保定大棚工程设计变更申请表

工程名称：京港澳高速公路京石段保定收费大棚维修改造工程（二次）DP-1标段

变 更 通 知 单

变 更 通 知 单

5-5剖面图 1:100

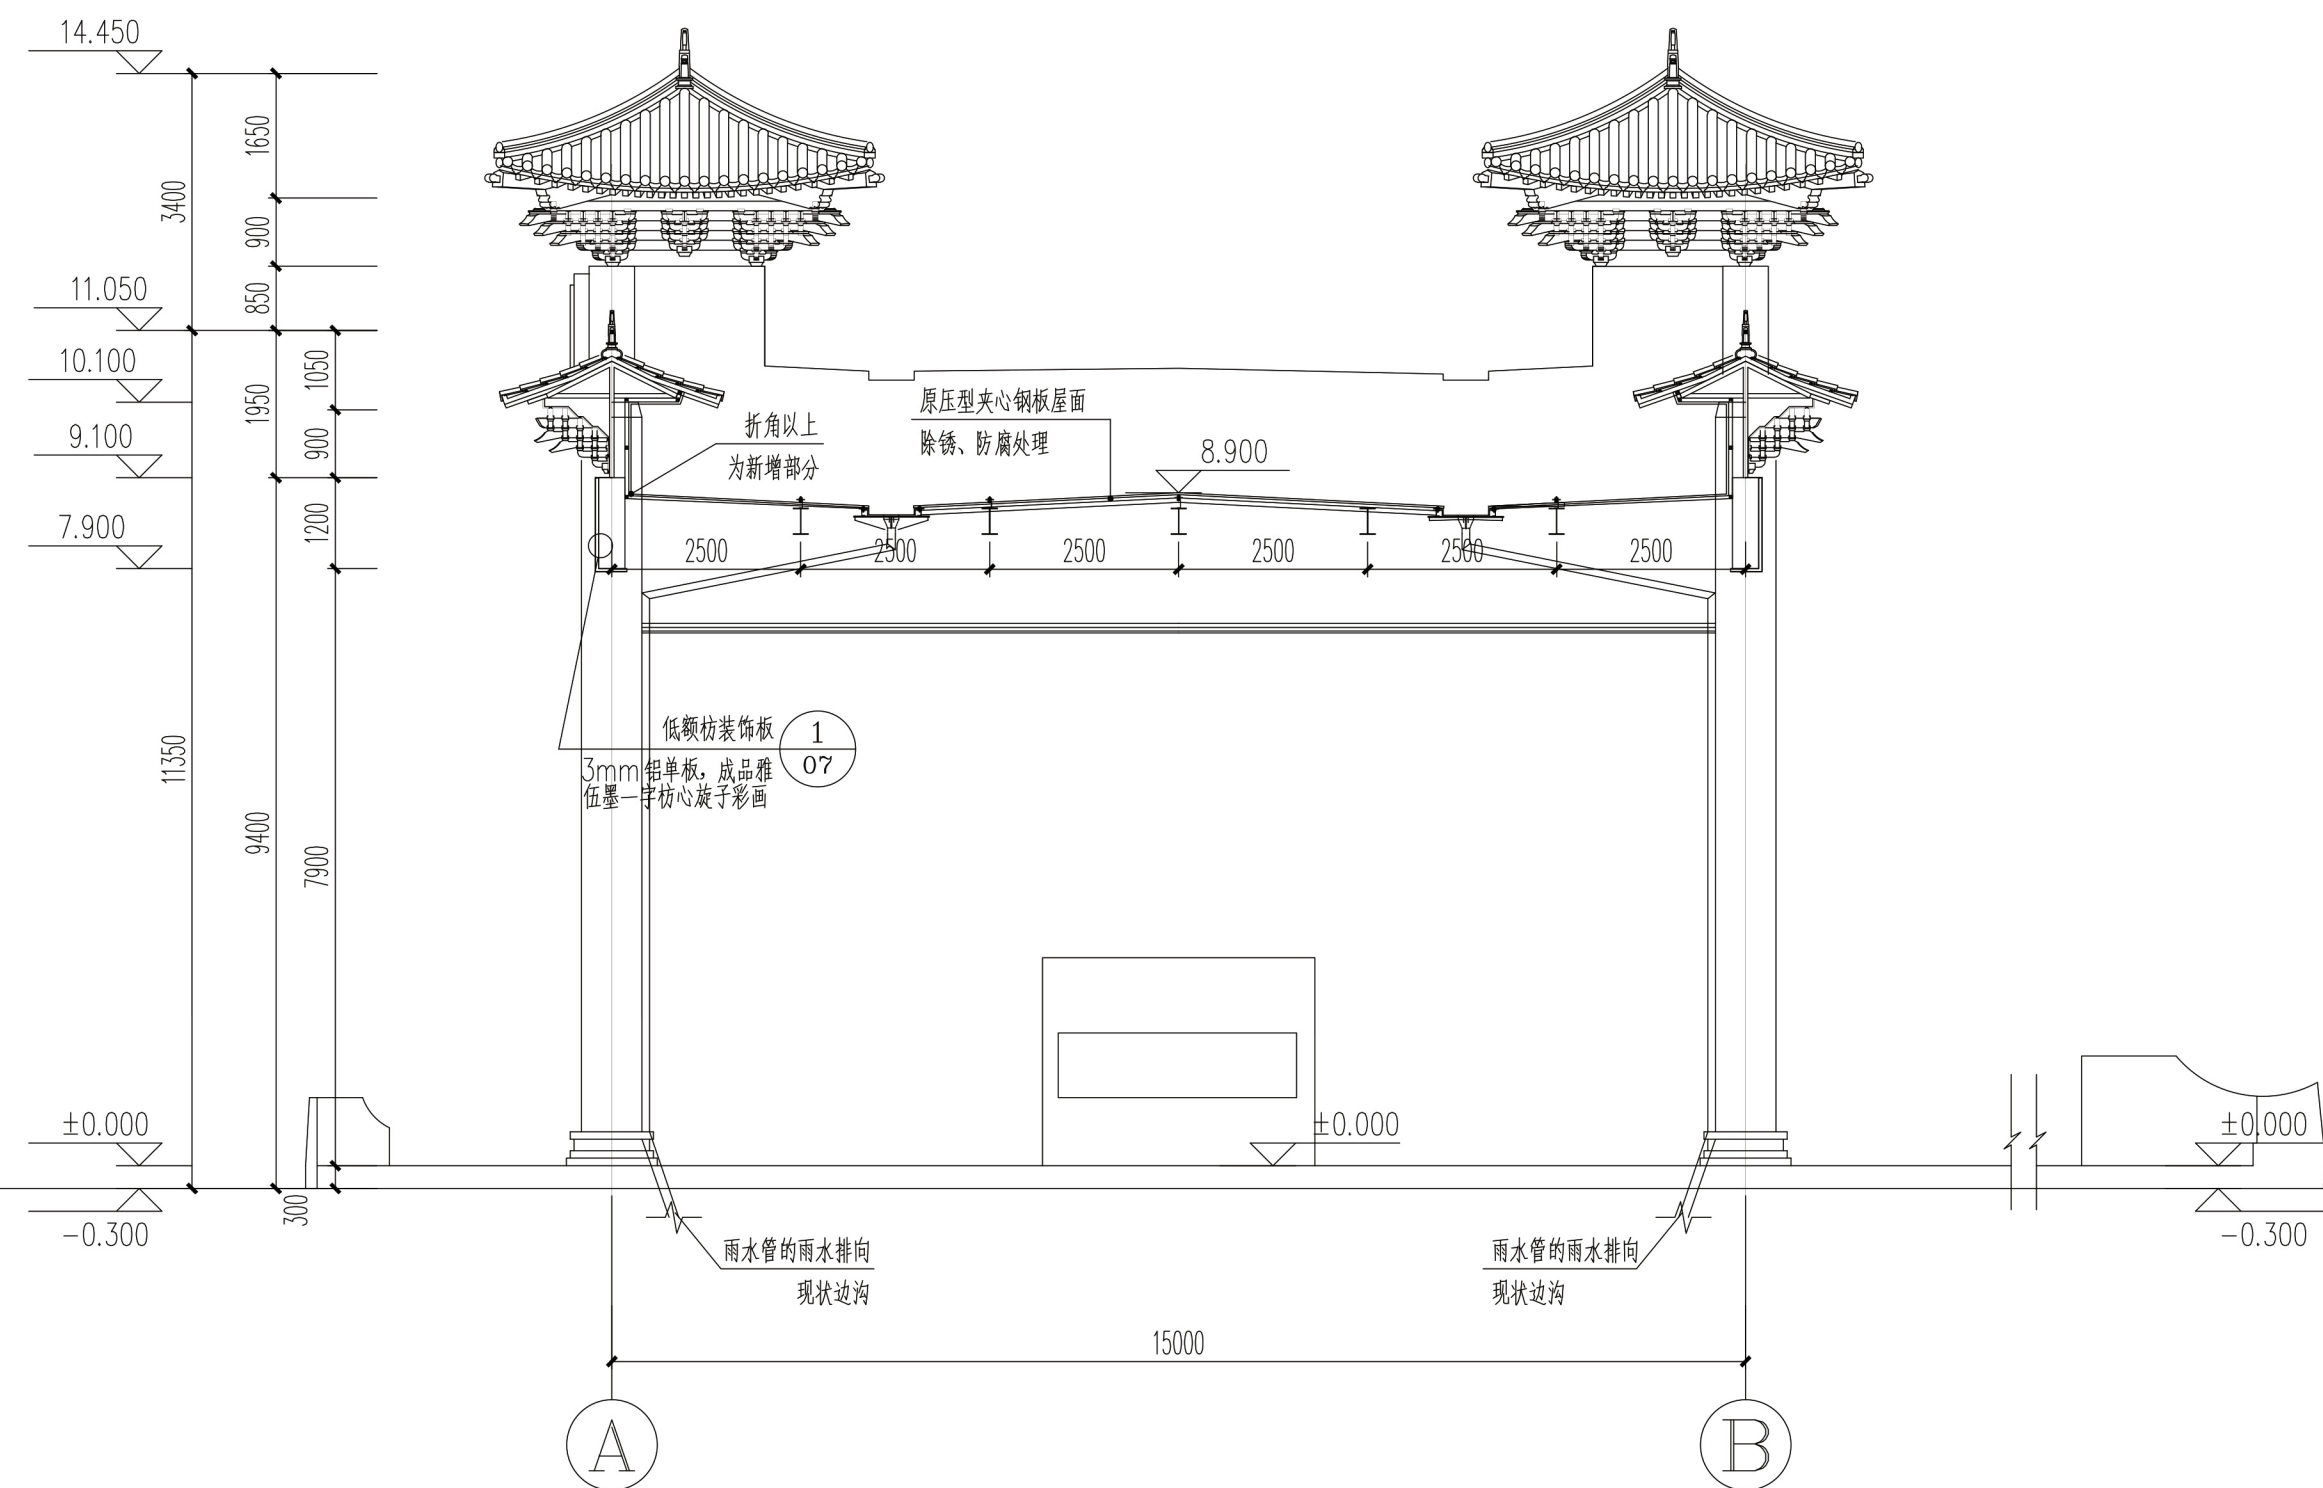
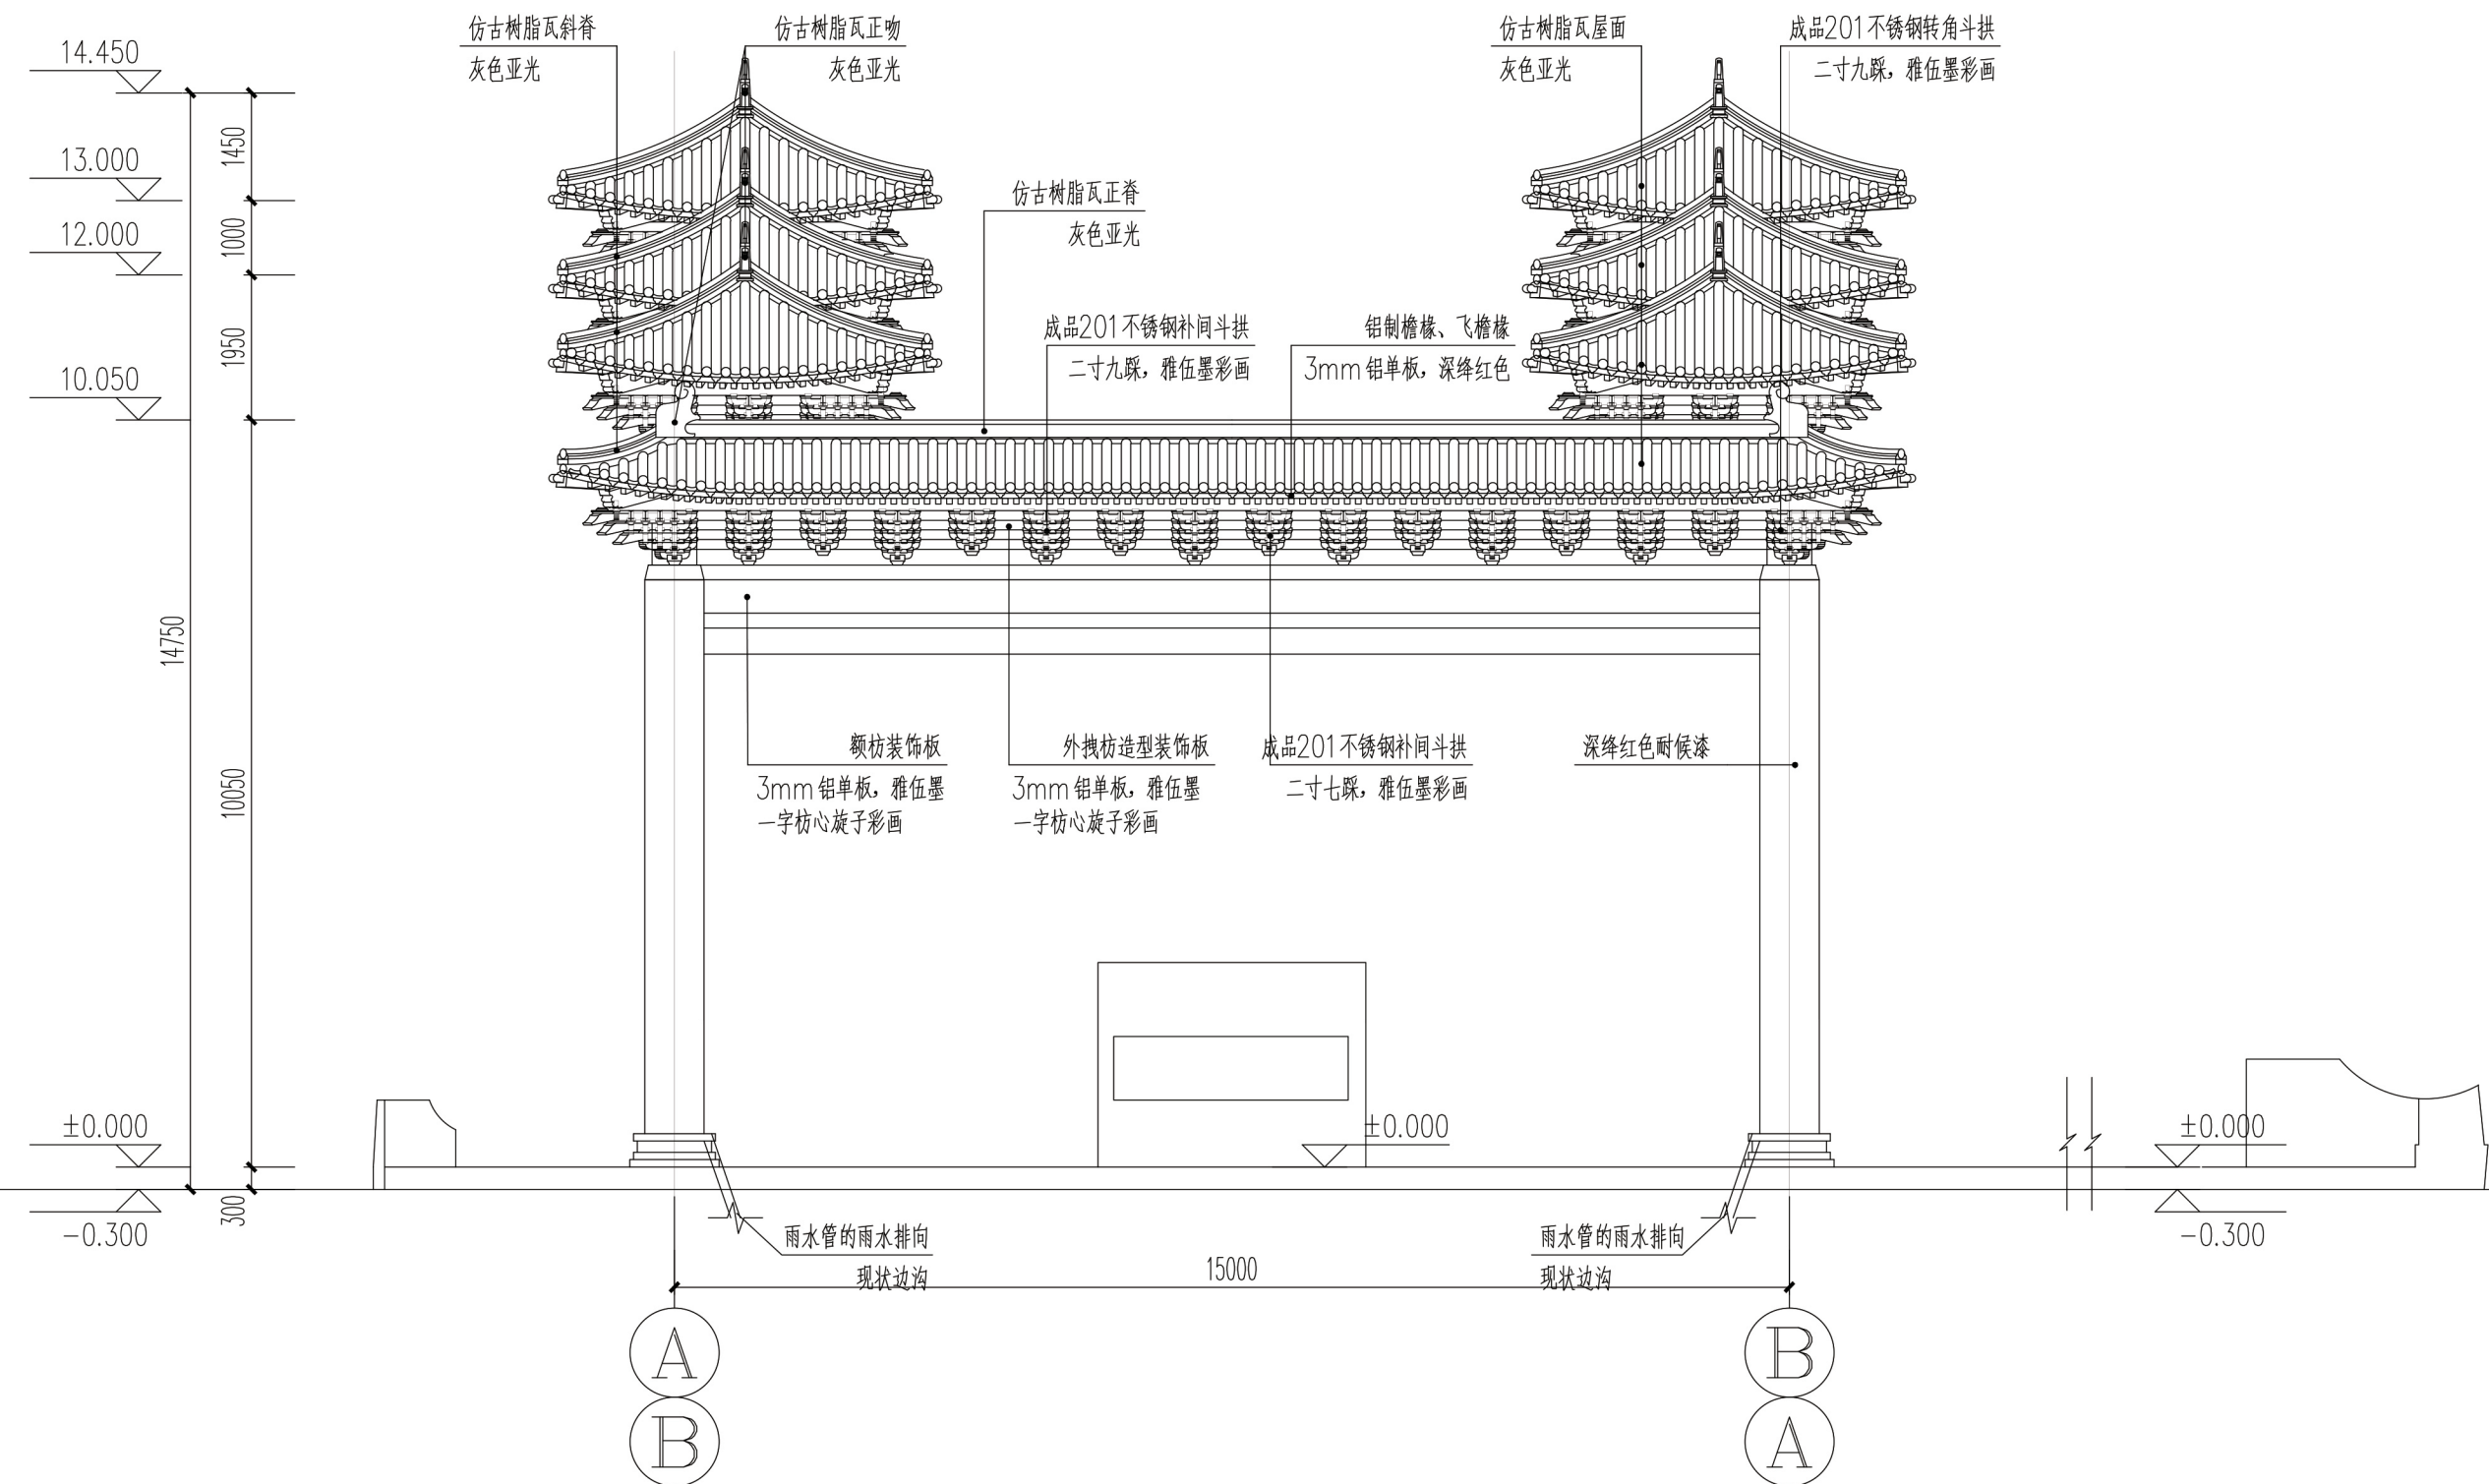
1. 由于铝合金斗拱制作周期较长, 运输成本较高, 斗拱材质由原铝合金(壁厚3mm)改为201不锈钢(壁厚1mm)。
 2. 檐口增设附加构造钢管(60x60x4), 作为支撑檐椽、飞檐椽造型铝制装饰板的主龙骨, 详见建施替-06。
 3. 根据厂家要求调整屋面方钢管檩条间距, 从原660改为600, 檩条数目相应增加, 详见建施替-06。
 4. 调整额枋装饰板尺寸, 增补龙骨规格, 详见建施替-06。
 5. 取消仔角梁端部套兽、老角梁端部霸王拳造型, 见建施替-06。
 6. 钢架内侧增设0.8厚Q235优质钢单层压型钢板及相应龙骨, 增强钢架防雨防风性能, 详见建施替-04、06。
 7. 根据现场反馈, 现场实际标高比原设计图纸标高整体高出1.00米, 我方所有标高在原图纸基础上相应增加1.00米。
- 以下空白。

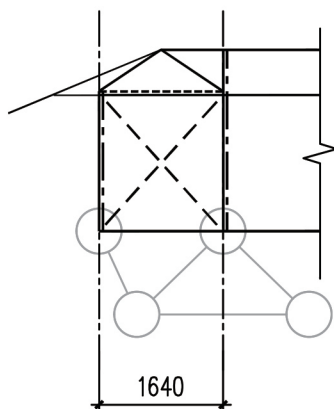
因施工时装饰构件材料更换及立面细化，对结构构件重新复核，调整如下。
